con la presente si inviano le Osservazioni contro il Progetto di un impianto eolico codice procedura ID_VIP/ID_MATTIM: 1269 denominato

"Pitigliano" ubicato nei comuni di Pitigliano (GR) e Sorano (GR) costituito da 20 (venti) aerogeneratori di potenza nominale 7,0 MW per un totale

ID: Codice procedura (ID_VIP/ID_MATTM): 12691

“Progetto di un impianto eolico denominato "Pitigliano" ubicato nei comuni di Pitigliano (GR) e Sorano (GR) costituito da 20 (venti) aerogeneratori di potenza nominale 7,0 MW per un totale di 140,0 MW con relative opere connesse ed infrastrutture indispensabili”

Immagine 1. Vincoli ex art. 136 del CBC dal PIT della Regione Toscana e zona approssimativa dove è progettato l'impianto industriale.

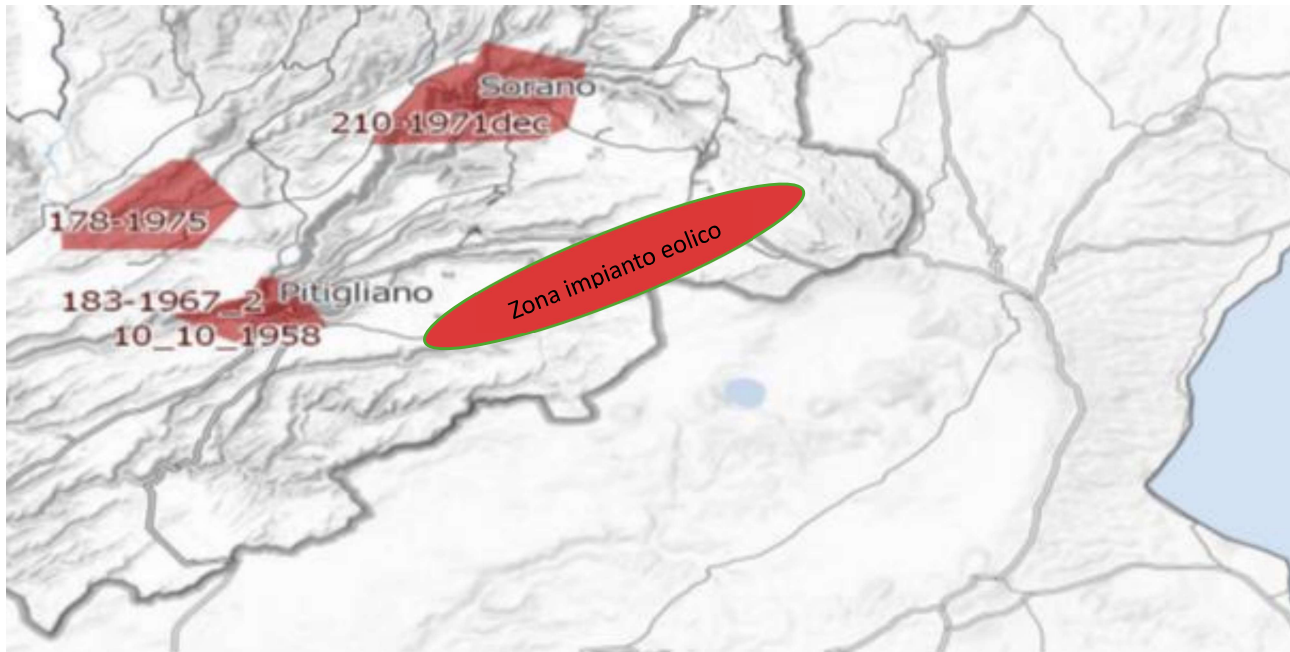
Al contrario si evidenzia che l'impianto eolico industriale citato non solo ricadrebbe con tutti e 20 gli aerogeneratori all'interno delle fasce di rispetto di 3 km di due vincoli paesaggistici di notevole interesse pubblico esistenti nella Regione Lazio e con una parte di essi nel vincolo paesaggistico del Centro abitato di Sorano (GR) quindi in aree non idonee all'installazione di impianti di energia rinnovabile. Addirittura, alcuni aerogeneratori sarebbero ubicati a poche centinaia di metri dai perimetri dei due vincoli paesaggistici laziali ex art 136 del CBC.

Inoltre, come sostiene la Proponente parte dell'impianto si verrebbe a trovare a 3,5 km dal centro abitato di Sorano. Infatti, tre degli aerogeneratori WTG 08, 09, 10 sono addirittura all'interno delle fasce di rispetto dei 3 km del suo vincolo paesaggistico di notevole interesse pubblico ex art 136 del CBC. Si evidenzia che così si crea

un'ulteriore incompatibilità con la tutela del Paesaggio.

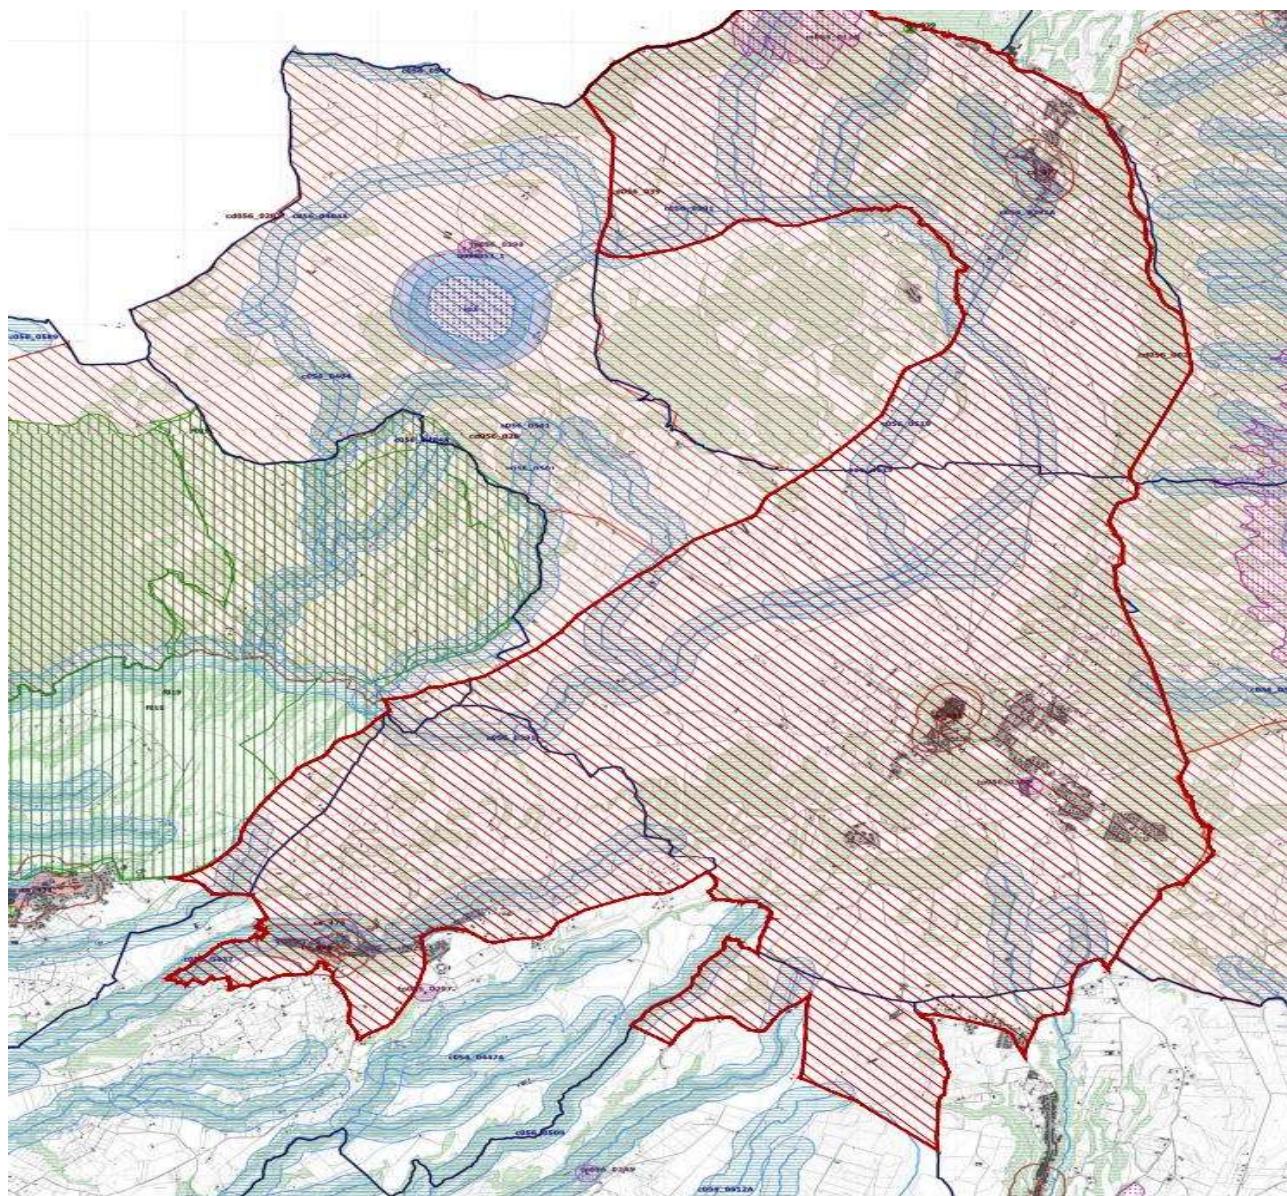
Come è illustrato nell'immagine si ribadisce che l'impianto industriale "Pitigliano" ricade completamente all'interno delle fasce di rispetto dei due vincoli di notevole

interesse pubblico e lambisce quelle di un terzo vincolo e quindi come affermato dal Consiglio di Stato nelle sentenze citate, l'impianto è insediato in area non idonea ai sensi dell'art. 20 comma 8 lettera c quater del D.Lgs. n. 199/2021 e ss.mm.ii al contrario di quanto sostiene la proponente.

Immagine 3. Cumulo di una parte di impianti eolici, fotovoltaici e geotermici industriali in progettazione ed esistenti intorno all’eolico industriale “Pitigliano”.

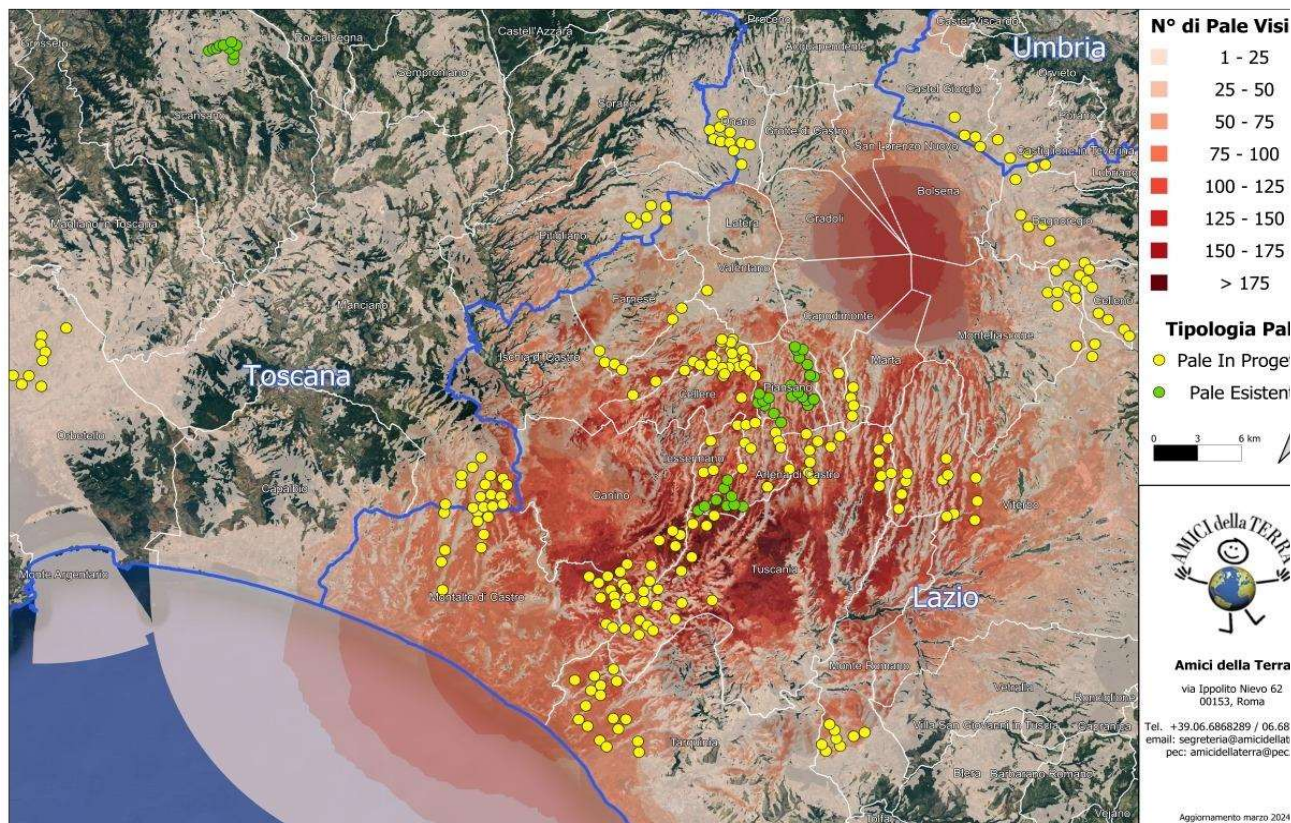
Beni Culturali “*Ambito paesaggistico, geologico e geomorfologico dell’orlo della caldera di Latera ...*” Non vengono nemmeno citati gli impianti eolici in progetto al MASE, il “Rempillo” (6 aerogeneratori) e un altro in verifica amministrativa di 14 aerogeneratori e 72, 6 MW. Ad oggi nei territori di Pitigliano, Sorano e in quello limitrofo potenzialmente potrebbero essere insediati 40 aerogeneratori alti 200 metri e larghi 170. Ma la proponente non cita neanche altri impianti che creerebbero il cumulo e quindi maggiore impatto. Infatti, sul territorio della “Città del Tufo” (Sorano e Pitigliano) impatterebbero anche l’impianto eolico “Montarzo” di Onano con 13 aerogeneratori con le dimensioni ricordate, l’altro eolico industriale nel territorio di Valentano con sette aerogeneratori (stesse dimensioni), gli impianti di Farnese con un minieolico di 3 Torri alte 60 metri già installate in località Poggio del Crognolo e l’impianto eolico industriale “Vallerosa” (7 aerogeneratori alti 200 metri e larghi 158 metri) in procedura VIA presso la Regione Lazio. Inoltre, altri impianti del minieolico già presenti a Valentano, Cellere e Piansano e due progetti eolici industriali con le stesse dimensioni (200 m x 170 m) nel Comune di Ischia di Castro. La valutazione del cumulo non prende neanche in considerazione gli impianti industriali di fotovoltaico e agrivoltaico in progetto a Farnese, Valentano, Ischia di Castro, Cellere. L’impianto geotermico in procedura Via al MASE, progettato nella Caldera di Latera. Quindi è stata effettuata una valutazione del potenziale impatto cumulativo non veritiera a dispetto di quanto affermato dalla proponente che sostiene di aver preso in considerazione uno spazio di 10 km intorno al suo impianto per gli impatti che si creerebbero.

OSSERVAZIONE N.12

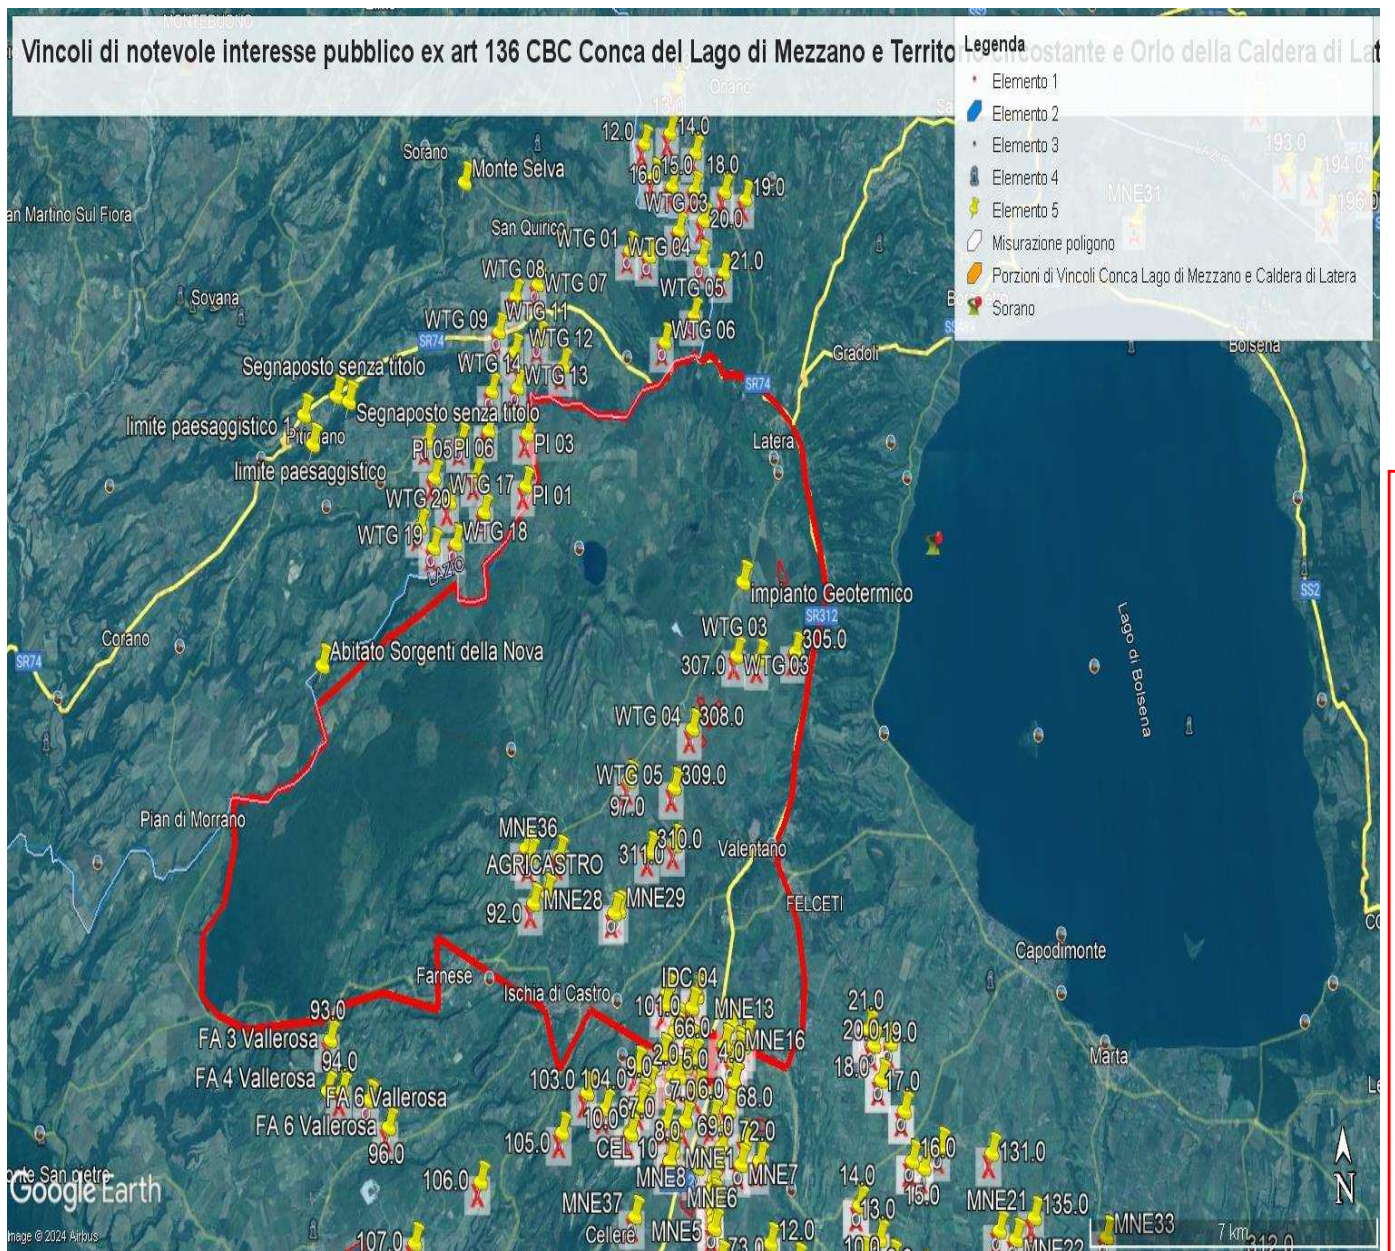
- 1) Lo studio presentato dal proponente nel "Report anemologico" si è basato su dati di parametri meteorologici estratti da un modello di rilevamento virtuale Virtual Met Mast (Vortex ERA - 5 series). Lo studio non riporta che tale modello sia stato validato con misure in sito. Una validazione del modello con misure rilevate sul posto per almeno un anno/ un anno e mezzo dovrebbe essere necessaria per garantire l'accuratezza della produzione energetica stimata.

- 2) Lo studio presentato nel "Report anemologico" riporta valori incoerenti di produzione energetica lorda e netta.
 - a. Nel paragrafo 5.2, Energy calculation, si stabilisce che usando il software Open Wind e il Wake Model Deep Array Eddy Viscosity, la produzione lorda dell'impianto risulta essere di 146,97GWh/anno, la produzione netta 143,59GWh/anno.

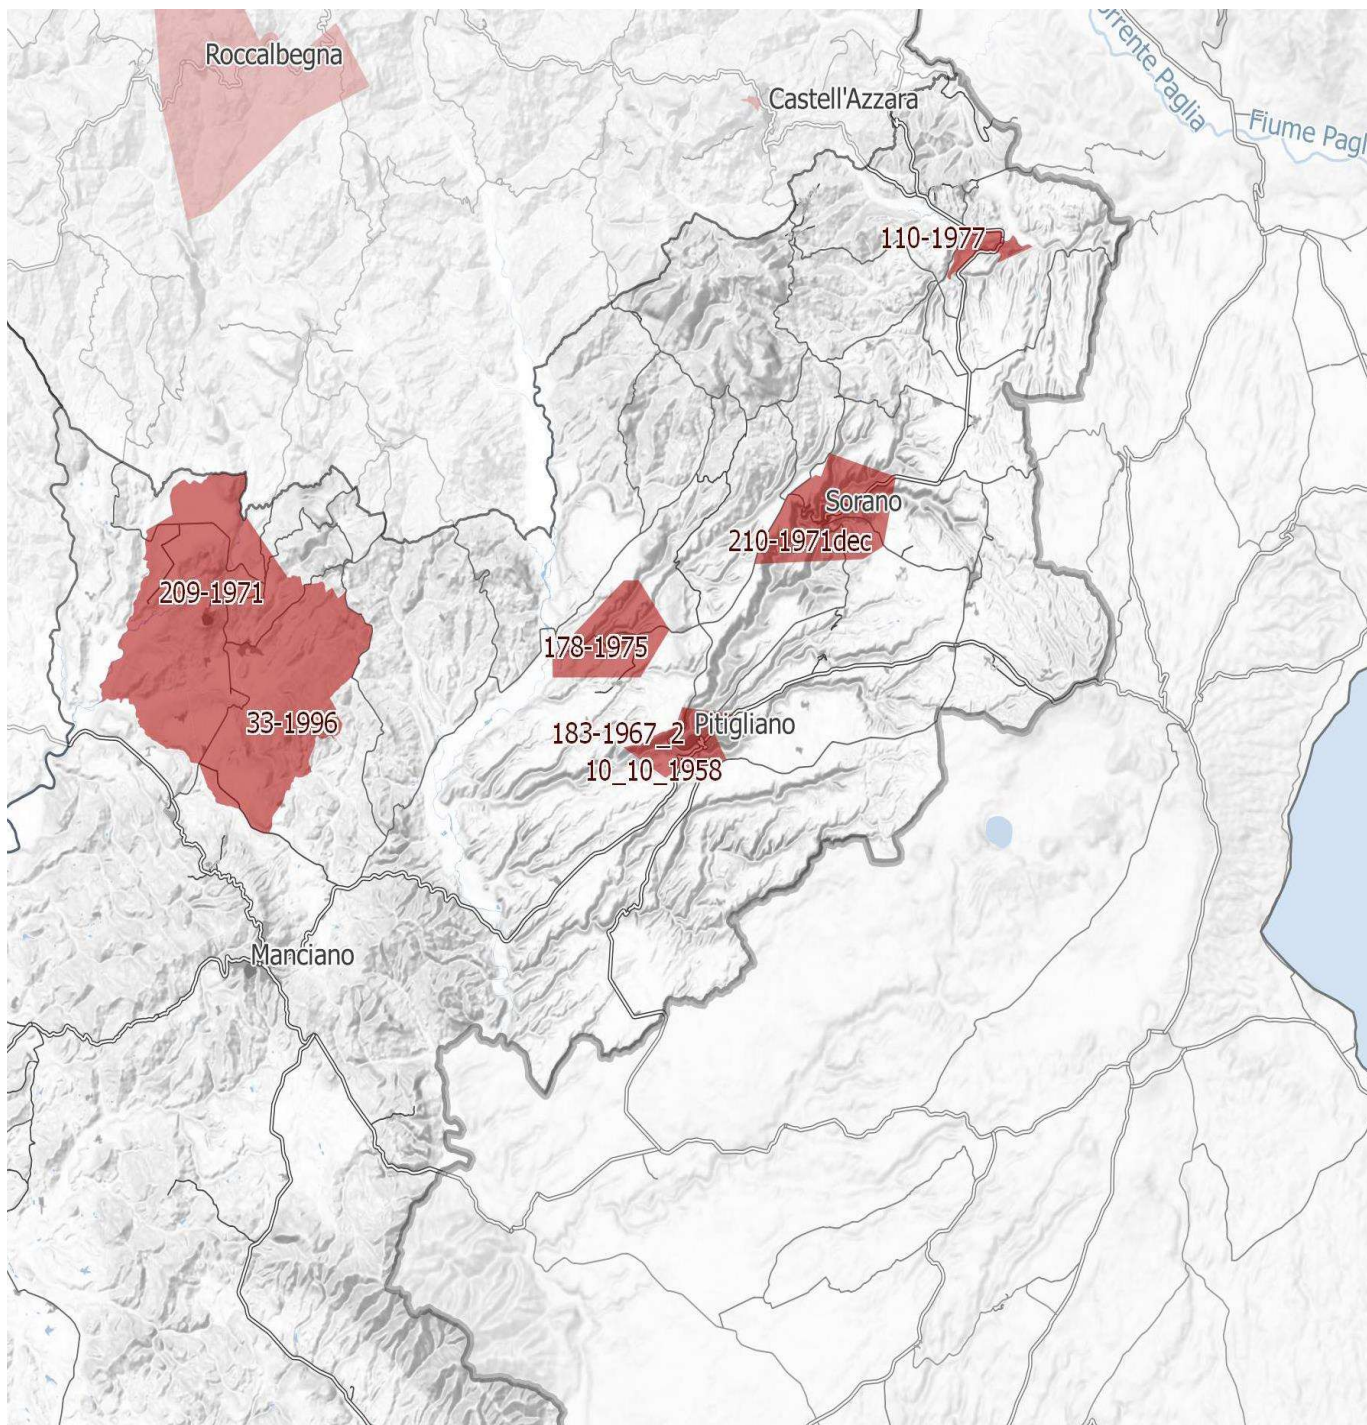
IMMAGINE n. 4 Si evidenzia che i tre aerogeneratori WTG 07, WTG 08 e WTG 09 impattano con il vincolo paesaggistico di notevole interesse pubblico del Centro Storico di Sorano. Il WTG 07 si troverebbe a 2828 m, WTG 08 2504 e WTG 09 2990. Il cavidotto dell'impianto invece impatta in buona parte del Vincolo paesaggistico ex art. 136 del CBC del Centro Storico di Pitigliano.
